本原浜岡発第 102 号
令和 4 年 4 月 6 日

浜岡原子力発電所 2 号原子炉
廃止措置計画変更認可申請書

浜岡原子力発電所1号原子炉及び2号原子炉廃止措置計画認可申請書変更前後比較表【本文四】

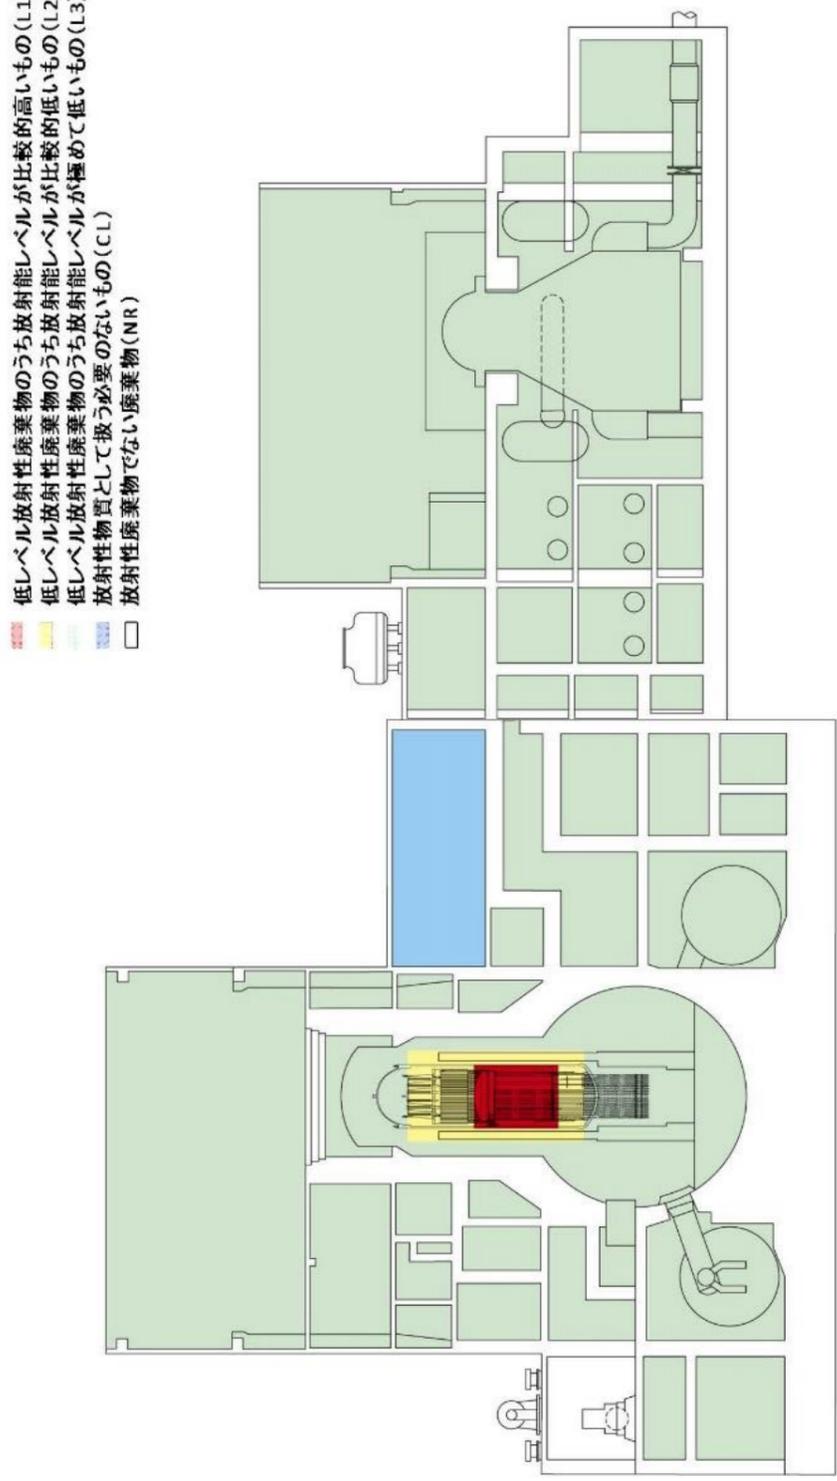
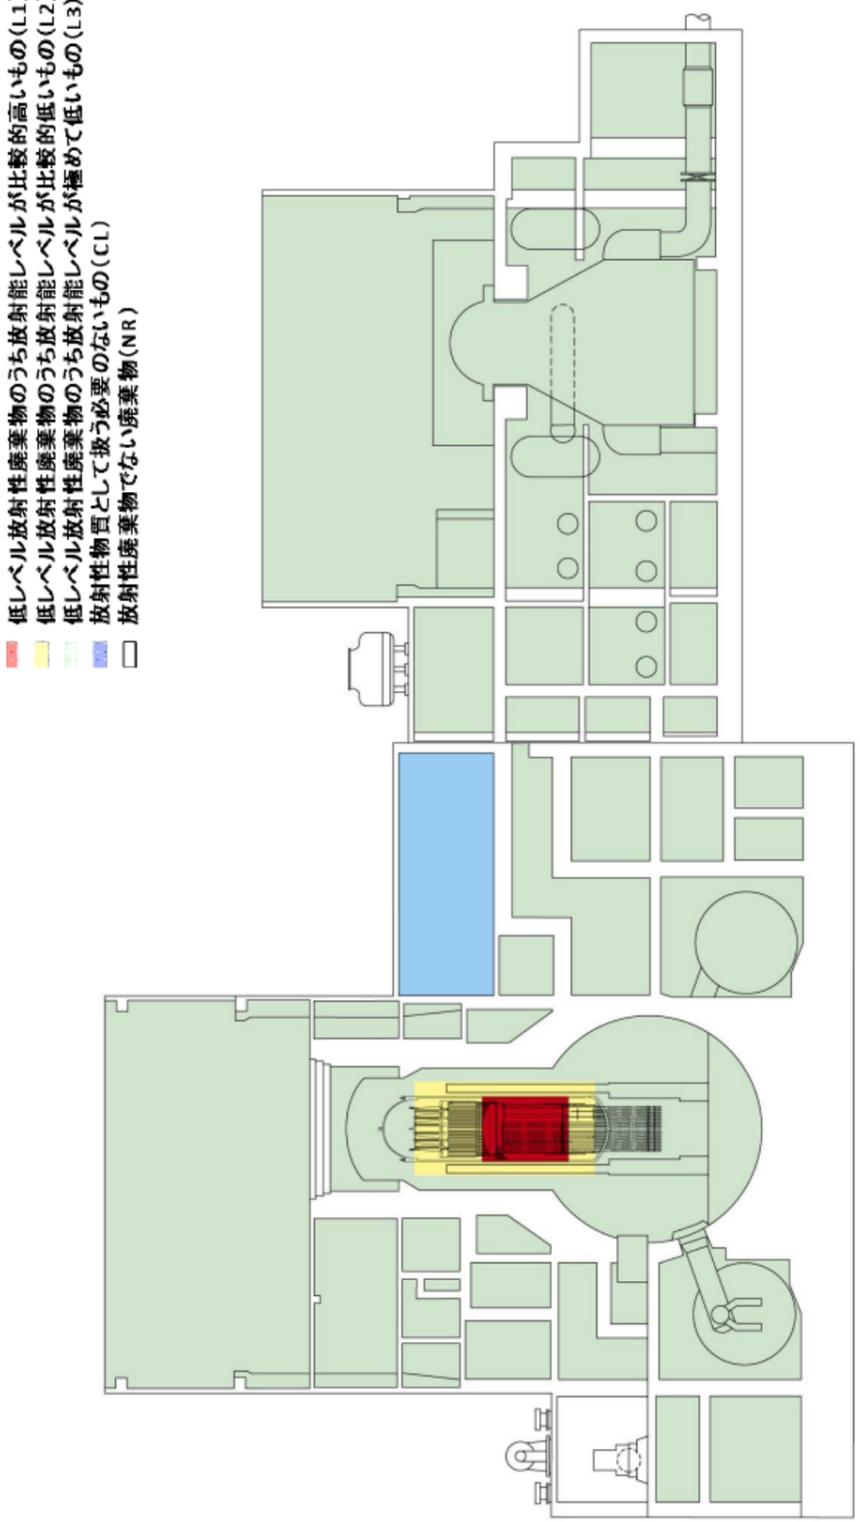
変 更 前	変 更 後	理 由
<p>本頁は、核物質防護に関わる情報のため、公開しないこととしております。</p>		<ul style="list-style-type: none"> ・ 1号炉及び2号炉の号炉分割に伴う変更

図10-4 (2) 放射性液体廃棄物の処理処分フロー (2号炉)

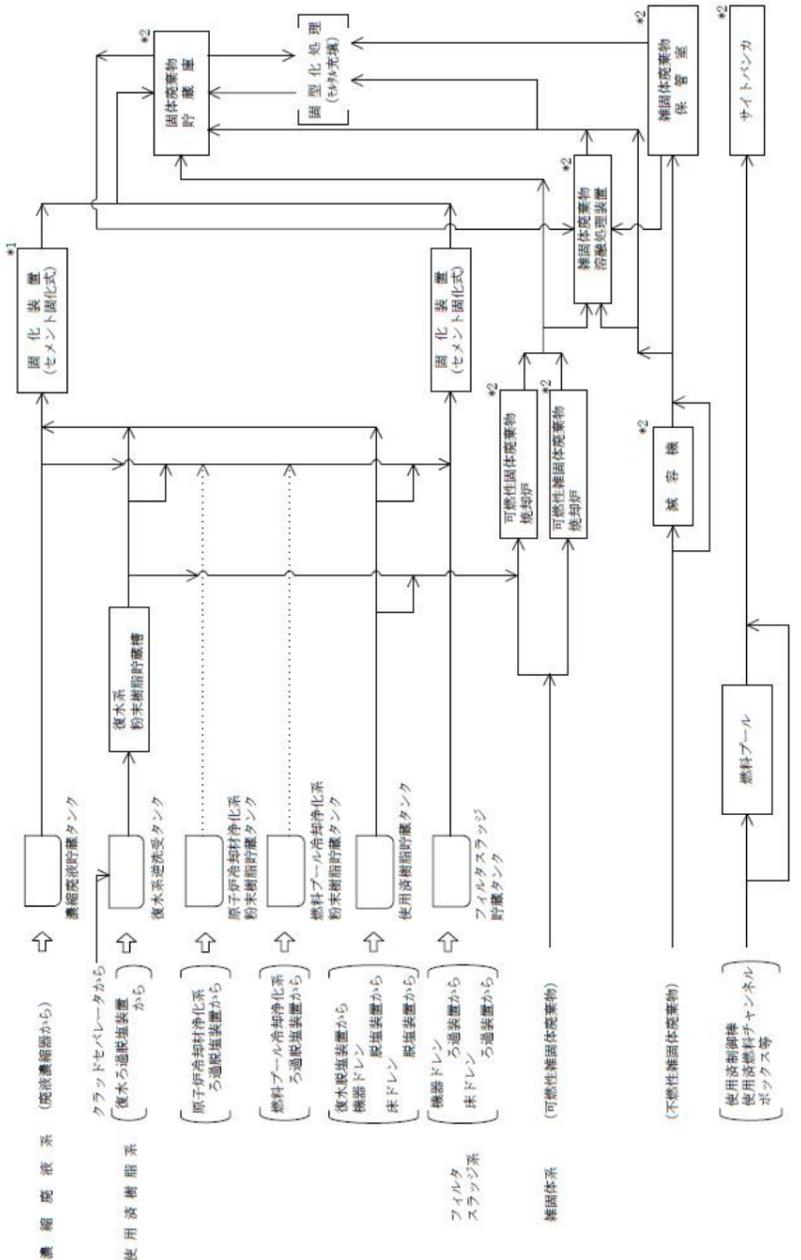
変更前	変更後	理由
<p>機器ドレン処理系 機器ドレン収集槽 → ろ過装置 → 脱塩装置 → 機器ドレンサンプルタンク → 使用済樹脂貯蔵タンク → 再使用</p> <p>床ドレン処理系 機器ドレンサージ槽 → 床ドレン収集タンク → ろ過装置 → 脱塩装置 → 床ドレンサンプルタンク → 使用済樹脂貯蔵タンク → 再使用</p> <p>化学廃液処理系 雑廃液処理系 再生廃液処理系 ろ過装置 → 廃液濃縮器 → 濃縮廃液貯蔵タンク → 濃縮廃液貯蔵タンクへ</p> <p>洗濯廃液系 ろ過装置 → 3号炉高電導度廃液収集タンクへ</p> <p>シャワードレン系 3号炉各建屋 ストームドレンより ろ過装置 → サンプルタンク → 3号または4号炉復水器冷却水放水路へ放出</p> <p>(注) * : 1号, 2号, 3号及び4号炉共用 ** : 1号及び2号炉共用, 既設 は必要に応じて使用する</p>	<p>機器ドレン処理系 機器ドレン収集槽 → ろ過装置 → 脱塩装置 → 機器ドレンサンプルタンク → 使用済樹脂貯蔵タンク → 再使用</p> <p>床ドレン処理系 機器ドレンサージ槽 → 床ドレン収集タンク → ろ過装置 → 脱塩装置 → 床ドレンサンプルタンク → 使用済樹脂貯蔵タンク → 再使用</p> <p>化学廃液処理系 雑廃液処理系 再生廃液処理系 ろ過装置 → 廃液濃縮器 → 濃縮廃液貯蔵タンク → 濃縮廃液貯蔵タンクへ</p> <p>洗濯廃液系 ろ過装置 → 3号炉高電導度廃液収集タンクへ</p> <p>シャワードレン系 3号炉各建屋 ストームドレンより ろ過装置 → サンプルタンク → 3号または4号炉復水器冷却水放水路へ放出</p> <p>(注) * : 1号, 2号, 3号及び4号炉共用 ** : 1号及び2号炉共用, 既設 は必要に応じて使用する</p>	<p>・ 1号炉及び2号炉の号炉分割に伴う変更</p>
